改善箇所説明図

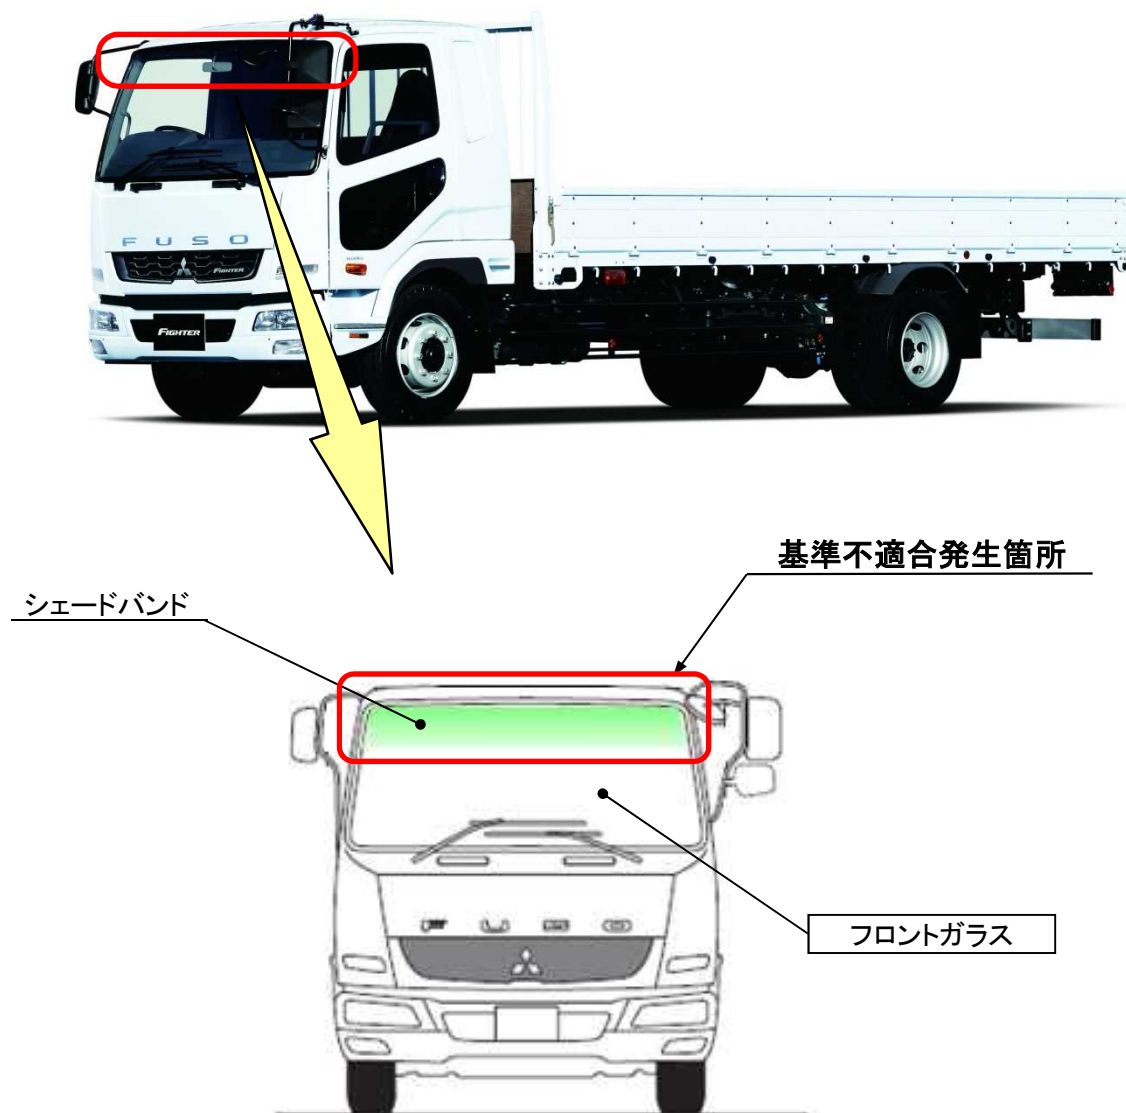
中型トラックにおいて、前面ガラスの製造が不適切であり、可視光線透過率の基準を満足しない前面ガラスを装着したため、保安基準に適合しない。

良品の前面ガラスに交換する。

識別：作業完了車には、助手席リヤドアピラーストライカー付近に「MT82」の文字が記載された白黄色のシールを貼付ける
